Sektion 2. Utlandstillverkad flygmateriel

TITEL: Omknytning av bogserlina

GÄLLER: Linvinsch system Feuerstein.

LFS: 1992:16

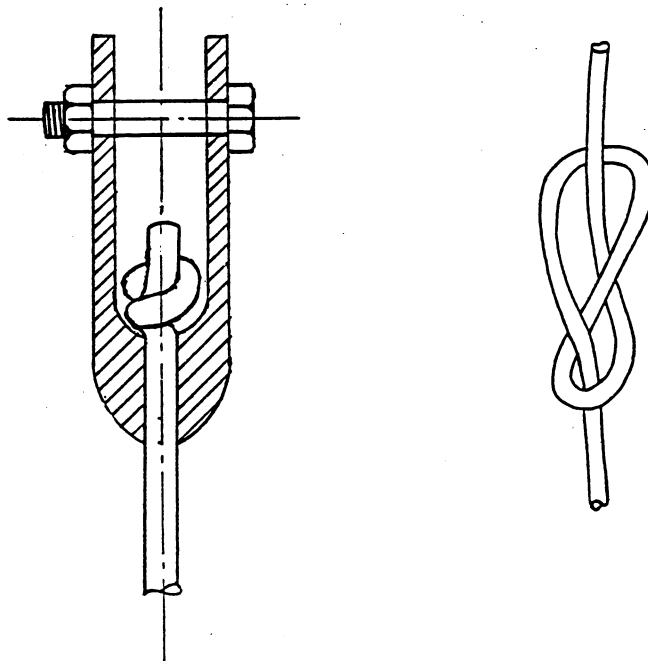
ÅTGÄRD: Knyt om linan i segelflygplanänden var 250:e start och motorflygplansänden var 500:e start. Åtgärden får utföras av förare och skall antecknas på gula sidorna i loggboken.
Kontrollera att linlängden ej understiger 40 m.

Knyt om linänden i enlighet med nedanstående figur:
